# OLT Offshore LNG Toscana S.p.A. Milano, Italia

## Terminale FSRU TOSCANA – Aumento del Numero di Accosti per Servizio SSLNG

Risposte alla Richiesta di Integrazioni della Regione Toscana  
(Prot. No. MATTM/93670 del 3 Settembre 2021)

Doc. No. P0023983-1-H5 Rev. 0 - Dicembre 2021

**Figura 2.1: Identificazione Corridoi di Traffico Marittimo**

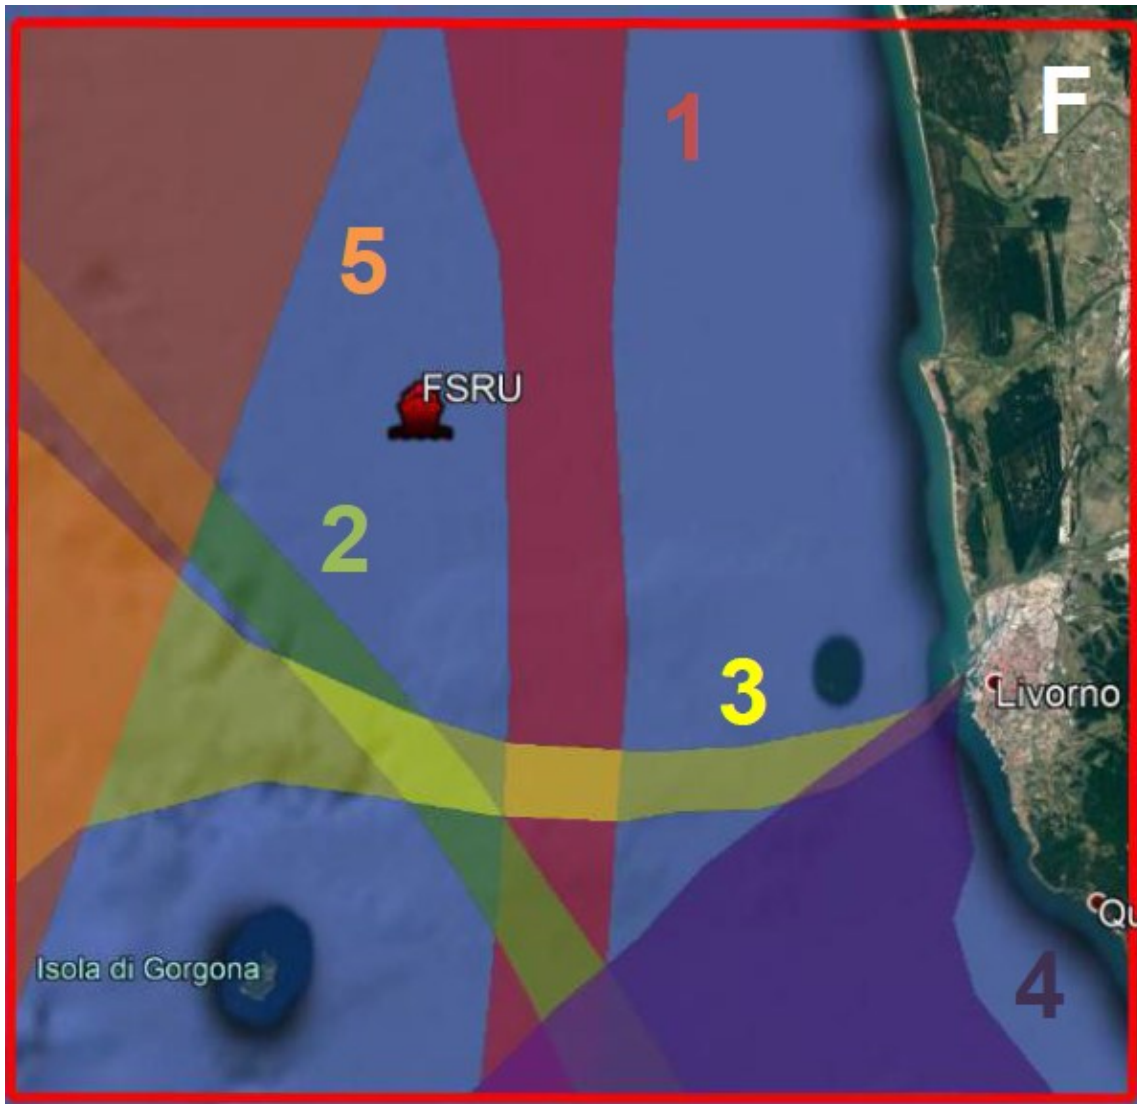
- ✓ 5. presentare, così come suggerito anche dal citato Parere della Commissione tecnica, l'analisi del traffico marino con ipotesi sulla provenienza e sulla destinazione delle navi SSLNGC in previsione dell'incremento degli accosti. A tal proposito, si richiama anche la richiesta di Comune di Livorno di analizzare tutte le fasi del processo di distribuzione del GNL liquido, individuando i possibili depositi costieri di stoccaggio ed il relativo trasporto su ruote fino alla catena di distribuzione del combustibile, considerato che la modifica proposta comporta anche delle ripercussioni sull'ambiente "a terra" (vedasi nel dettaglio il contributo del Comune di Livorno - Allegato 2).

In particolare, è emerso che i principali corridoi di traffico interessati possano essere principalmente:

- ✓ Corridoio 1 direzione Nord/Sud (in rosso nella seguente figura), percorso principalmente da navi in transito tra Livorno e La Spezia/Marina di Massa;
- ✓ Corridoio 3 direzione Est-Ovest (in giallo nella seguente figura), in entrata/uscita dal porto di Livorno e diretto verso Genova/Savona o Francia/Spagna.

La provenienza e la destinazione delle navi legate al servizio di SSLNG, tuttavia, non è stata al momento ancora definita, anche in considerazione del fatto che attualmente il mercato legato a tale servizio è ancora in una fase iniziale di sviluppo, la quale sembra, ad ogni modo, destinata ad una importante e rapida espansione.
